BIULETYN SERWISOWY

- a) zestawienie zmian technicznych wprowadzonych w trakcie produkcji odbiorników NEPTUN 625, 453, 453A, 653.
- b) zestawienie zmian technicznych wprowadzonych do OT NEPTUN 501 i 501A.

Data wydania : styczeń 1984r.

BIULETYN SERWISOWY GZE UNIMOR

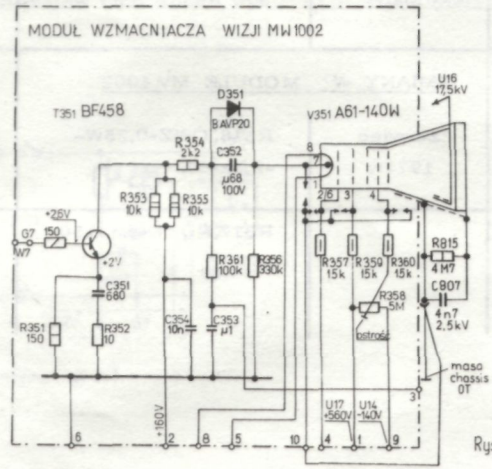
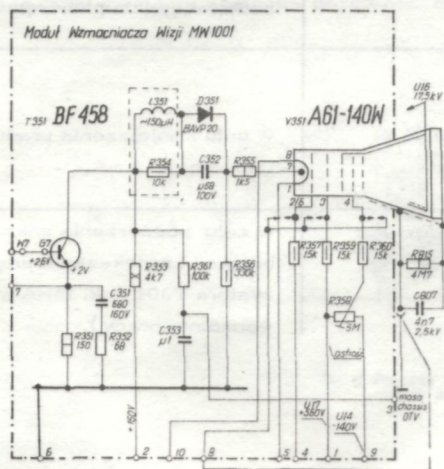
1	2	3	4	5
7		C310, MKSE-018-02- -0,1u-400V Nie występuje  Rys. 1	R316, OWZ-0,25W-1k- -5% C311, MKSE-018-02- -0,22u-100V  Rys. 2	Wprowadzono w celu odfiltrowania impulsów linii, zakłócających synchronizację ramki. Sprzężenie za pomocą C310 dawało przy braku sygnału tylko linię poziomą /bardzo szybkie wyzwalanie układu TDA 1170 od szumów/. Zabezpieczenie układu scalonego przed uszkodzeniem przy wewnętrznych wyładowaniach w kineskopie.
8	<u>ZMIANY W MODULE MS 1001</u> czerwiec 1977r.	R264, OWZ-0,25W- -4,7k-10%	C261, MKSE-018-02- -0,1u-10%-100V	Zmiana aplikacji układu, poprawa synchronizacji układu odchylania pionowego.
9		C259, 04/U-1u-63V	C259, MKSE-018-1u- -20%-100V	
10		C261, KFPf-II-E-6,8n- -25V  Rys. 3	Nie występuje  Rys. 4

Schemat układu wygaszania plamki pokazano na rys. 12

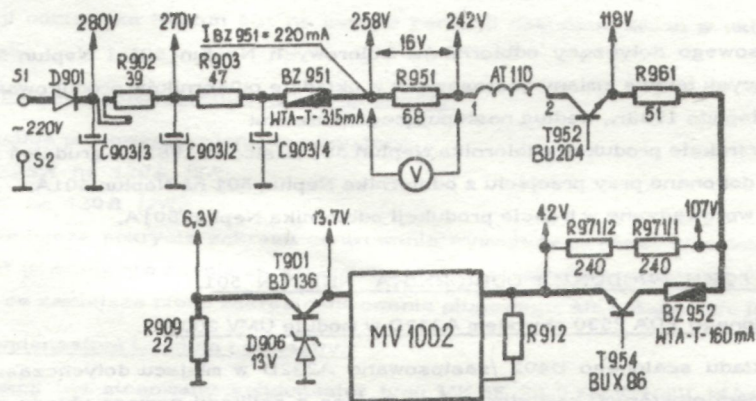
W związku z wprowadzeniem prostowników krzemowych KYX 30, charakteryzujących się bardzo dużą rezystancją w kierunku zaporowym, przez co po wyłączeniu odbiornika na anodzie kineskopu przez dłuższy czas utrzymuje się wysokie napięcie, zaistniała konieczność wprowadzenia układu wygaszania plamki. Praca układu wygaszania plamki polega na podaniu w momencie wyłączenia odbiornika ujemnego napięcia na siatkę pierwszą kineskopu, które odcina przepływ prądu katodowego. Układ zbudowany jest na elementach: PK1/Ik.5 i 2, C964, R862, C855.

Rys.1. Fragmenty schematu modułu UMW 2001. [Elementy zmienione podkreślono].

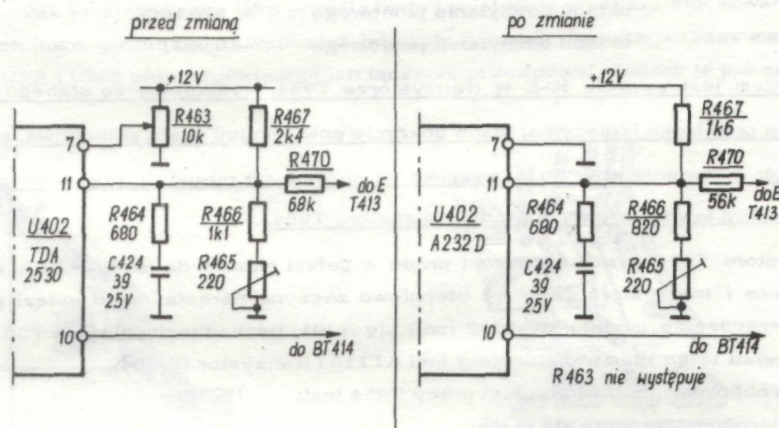
1. Zastąpienie układu scalonego TDA 2530 obwodem A232D w module UMW 2001.

W związku ze zmianą układu scalonego U402 [zastosowano A232D w miejscu dotychczasowego TDA 2530] zaszła konieczność zmiany wartości niektórych rezystorów [wynikająca z aplikacji nowego układu scalonego].

U 402	TDA 2530	A 232D
R 466	1,1 k Ω	820 Ω
R467	2,4 k Ω	1,6 k Ω
R 463	10 k Ω	nie występuje [założyć łączówkę Ł 415/]
R 470	68 k Ω	56 k Ω

Rys.2. Fragmenty schematów ogranicznika prądu kineskopu. [Elementy zmienione podkreślono].

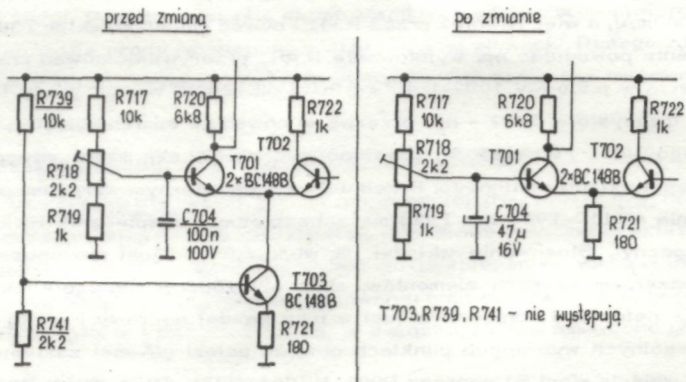
2. Zmiany w układzie ogranicznika prądu kineskopu

W początkowej fazie produkcji OTVC Neptun 501 układ ogranicznika prądu był wykonany na wzmacniaczu różnicowym na trzech tranzystorach. Od maja 1982r. uproszczono ten układ /zlikwidowano tranzystor T703 pełniący rolę źródła prądowego dla wzmacniacza różnicowego oraz rezystory polaryzujące jego bazę R739, R741/.

Zmianie uległ też kondensator C704 ze 100nF na 47 μ F, przez co znacznie poprawiono równomierność tła w pionie.

Rys.4. Schemat układu przeciwzwarcowego w OTVC Neptun 501 przed zmianą. (Elementy zmienione podkreślono).

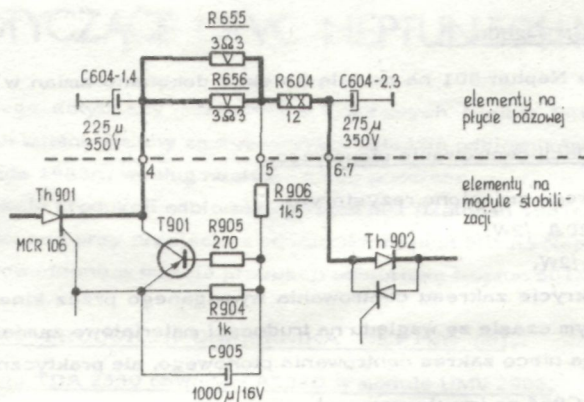
W początkowej fazie produkcji schemat układu przeciwzwarcowego wyglądał jak na rys. 4:

Układ ten miał wadę - nie uwzględniał dużej wadliwości rezystora R604 typu RA75. W momencie wystąpienia przerwy w tym rezystorze regularnie ulegały zniszczeniu dwa elementy: tranzystor T901 i rezystor R906. Z analizy układu wynika, że w takim momencie pierwsza sekcja kondensatora C604-1,4 ma potencjał ok.300V, zaś druga C604-3,4 \approx 0V i tak duża różnica potencjałów była podawana na układ T901, R905, R906 i niszczyła wymienione wcześniej elementy. Wprowadzono wówczas zmianę do układu. Schemat tego samego fragmentu po zmianie przedstawiono na rys. 5.

Rys. 5. Schemat układu przeciwzwarciowego w OTVC Neptun 501 po zmianie. (Elementy zmienione podkreślono).

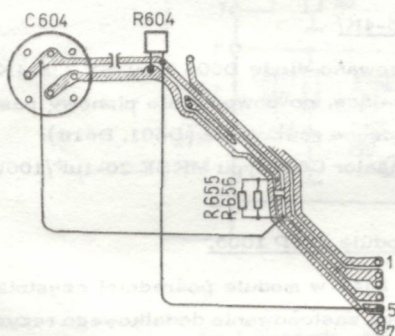
W układzie zmieniono:

- wprowadzono rezystory R655 i R656 połączone równolegle /spadek napięcia na tych rezystorach jest proporcjonalny do prądu płynącego w głównej gałęzi zasilania i steruje tranzystorem T901/,
- usunięto rezystor R903 /bramka - katoda Th901/, ponieważ praktycznie okazał się zbędny,
- zmieniono wartości rezystorów R906 i R904 tak, aby tranzystor T901 był poprawnie sterowany z mniejszego napięcia sterującego $U_{4-5} \approx 1V$ /poprzednio $U_{4-5} \approx 7V$ /.

W obecnym układzie przerwa w rezystorze R604 niczym nie grozi dla elementów układu przeciwzwarciowego. Poprzednia wada może się ujawnić w przypadku jednoczesnego uszkodzenia dwóch rezystorów R655 i R656, co jest raczej mało prawdopodobne, gdyż mają one znacznie większy zapas mocy, natomiast przerwa w jednym z tych rezystorów jest odbierana przez układ bezpiecznika elektronowego jako przeciążenie i występuje wówczas kluczkowanie T901 i Th901. Należy podkreślić, że zmiany tych dokonywano na już wyprodukowanych w Toralu płytkach /zapasy magazynowe/ przez odpowiednie cięcie ścieżek na UPB i UMZ oraz odpowiednie ich łączenie przewodami. Zmiany te pokazano na rys. 6 i 7.

Rys.8. Schematy stopni końcowych ramki w odbiornikach Neptun 501 i Neptun 501A.

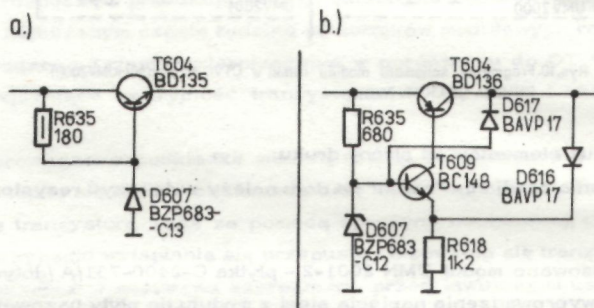
- ma wprowadzone na płycie drukowanej zmiany schematu /cięcia, dodatkowe połączenia ścieżek/, które w odbiorniku Neptun 501 były wykonane metodami zastępczymi /rejon układu bezpiecznika elektronowego - patrz p.I/6 oraz zasilania siatki drugiej kineskopu/ przy jednoczesnym zdublowaniu tych styków z UMZ, przez które płyną znaczne prądy. Zwiększono ilość wyprowadzeń z UMZ 2001 na 16, w związku z czym zmieniono przeznaczenie poszczególnych styków /patrz p.II/2/.
- wprowadzono inny układ polaryzacji tranzystorów końcowych ramki, likwidujący poziome rozjaśnienie na środku ekranu.

Rys.11. Zalecany sposób montowania tyrystorów na radiatorze bocznym.

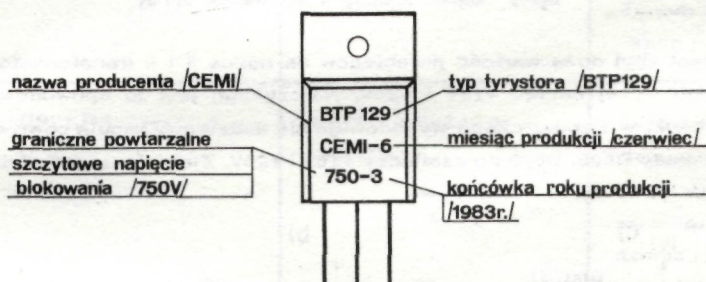
W związku z powyższym w miesiącach sierpień-listopad 1983r. tyrystory na radiatorze bocznym /Th601, Th602/były montowane w następujący sposób:

Różnica w stosunku do produkowanych wcześniej odbiorników polega na zastosowaniu:

- lepszej jakościowo podkładki mikowej ⑥ D-2460-308-2 o grubości $0,05 \pm 0,1$ mm /w miejsce dotychczasowej z estrafolu/,
- matałowej podkładki ⑦ prostokątnej D-2410-321,
- dwóch podkładek ⑤ i ⑨ sprężystych /dotychczas jedna/,
- tulejki ② -D-1830-128 z makrolonu o mniejszym współczynniku rozszerzalności liniowej pod wpływem temperatury - w miejsce dotychczasowej z itamidu,
- usunięcie słabo przewodzącej ciepło czernionej powierzchni radiatora pod tyrystorami,

Rys.15. Schemat dodatkowego układu zabezpieczającego przed wzrostem napięć zasilających.

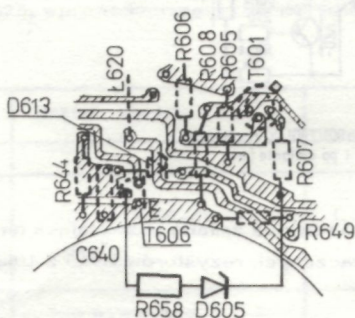
Opisane powyżej przyczyny, powodujące brak prawidłowej pracy tyrystora Th602, powodują znaczny wzrost napięć zasilających +26V i +16V, a to powoduje w/w "uszkodzenia lawinowe". Aby temu zapobiec wprowadzono (od lipca 1983r./ dodatkowy układ zabezpieczający (rys.15/, montowany w węź PCW od strony mozaiki (rys. 16/.

W momencie, gdy napięcie U_6 wzrośnie powyżej 33V, spowoduje zadziałanie przerzutnika zbudowanego na tranzystorach T606, T607 i zablokowanie pracy układu linii (przez zwieranie tranzystorem T608 impulsów sterujących do masy).

W czasie normalnej pracy odbiornika tranzystory T606 i T608 są zatkane, a T607 nasycony.

Rys.16. Fragment rysunku montażowego płyty bazowej wraz z układem zabezpieczającym (widok od strony mozaiki).

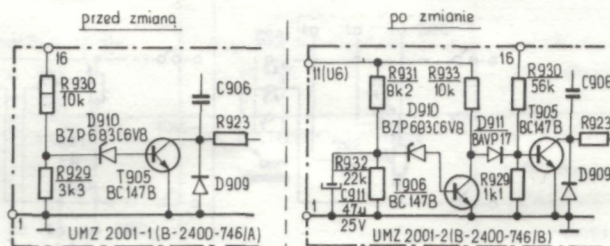
U w a g a : Zaleca się montowanie wyżej wymienionego układu zabezpieczającego (patrz rys. 16/ do wszystkich odbiorników Neptun 501 i Neptun 501A, będących w naprawie, a nie posiadających go.

Rys.17. Schemat układu bezpiecznika Th901/T901 z napięciami polaryzującymi przed zmianą (a) i po zmianie (b).

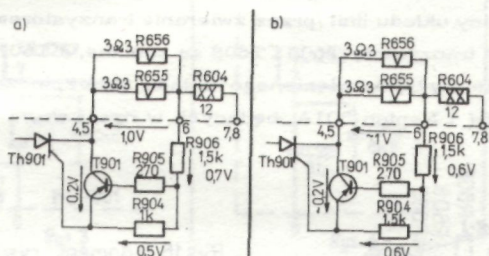
3.2. Uczulenie działania bezpiecznika tyrystorowego Th901 / T901.

Dla obniżenia progu przeciążeniowego, przy którym zadziała bezpiecznik elektroniczny, jakim jest tyrystor Th901, wprowadzono zmianę rezystora R904 z $1k\Omega$ na $1,5k\Omega$. Powoduje to zmniejszenie dopuszczalnej wartości progowej prądu głównej gałęzi zasilania, czyli prądu płynącego przez rezystory R655/ R656 oraz przez R604 i dalej do układu odchyłania linii. Prąd ten wydziela na R655/ R656 spadek napięcia, który steruje tranzystorem T901 poprzez R905 z dzielnika R906, R904.

Zwiększenie R904 z $1k\Omega$ na $1,5k\Omega$ przyspiesza zadziałanie T901/Th901 przy wzroście prądu w gałęzi głównej, wywołanego przeciążeniem układów odbiornika. Niezbyt silne przeciążenie układów odbiornika może wywołać cykliczne włączanie i wyłączanie się odbiornika ["terkotanie"], natomiast silne przeciążenie [zwarcie np. Th601/ wywołuje natychmiastowe zadziałanie Th901, a następnie rozłączenie zwory R902.

3.3. Zmiany w rejonie regulacji WN

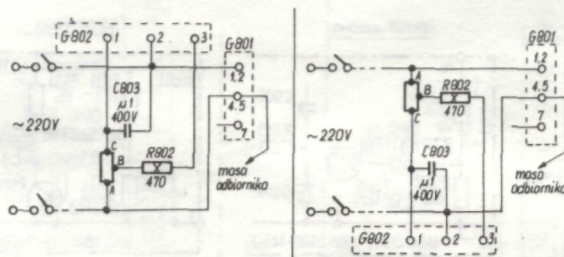
W trakcie produkcji w module stabilizacji UMZ 2001 wprowadzono również zmianę pozwalającą na łagodniejszą regulację wysokiego napięcia. Zmieniono wartości szeregowo ze sobą łączonych rezystorów R915 z $10k\Omega$ na $4,7k\Omega$, a R917 z $4,7k\Omega$ na $10k\Omega$.

Zwraca się uwagę, że mogą występować zarówno poprzednie, jak i nowe wartości w/w elementów, ale niedopuszczalne jest wystąpienie następujących zestawień rezystorów: R915- $10k\Omega$ i R917- $10k\Omega$ lub R915 i R917 po $4,7k\Omega$, gdyż powoduje to znaczną modulację szerokości obrazu w takt napięcia sieci.
